监 理 通 知 单

工程名称：浙江富日泰轴承有限公司 11.5MWp 分布式光伏发电项目

编号：ZHJL-FRTZ-002

事由：关于现场施工与图纸设计不符事宜

监理通知单问题清单

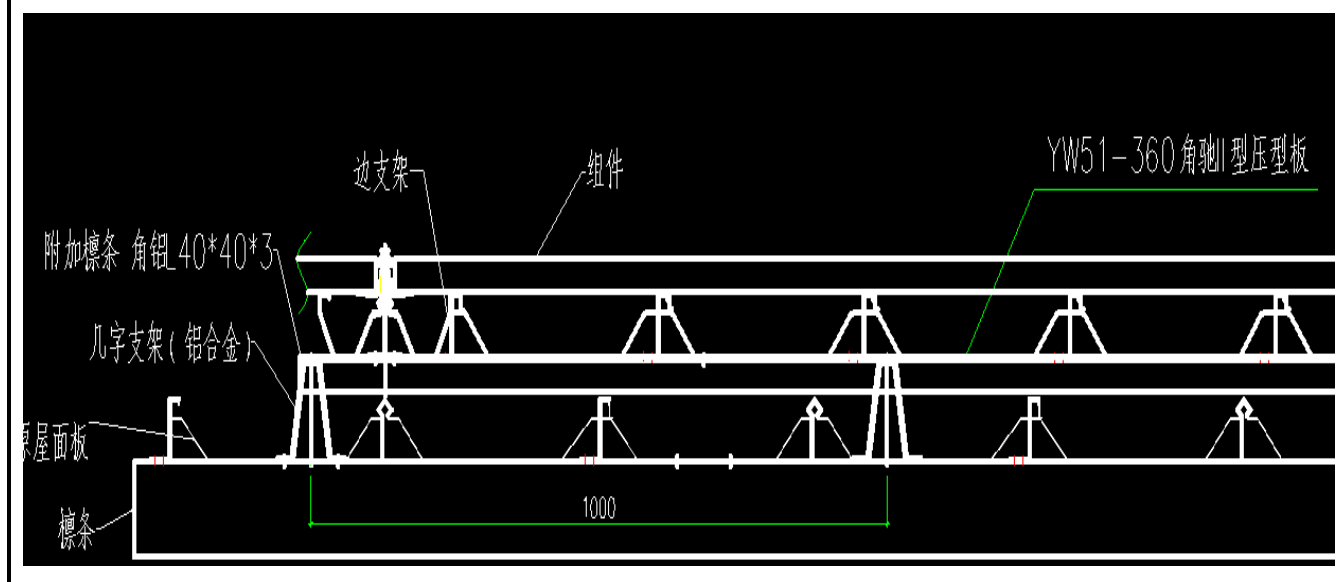
彩钢瓦凹陷生锈开合断裂

2、图纸设计

3、几字支架安装距离与组件长度一致
2000mm，非图纸要求 1000mm.

4、几字支架东西向角铝未安装彩钢瓦未安装，组件中间部分轻微凹陷

新建厂房 1 南部东西角铝安装四排后未进行后续安装。
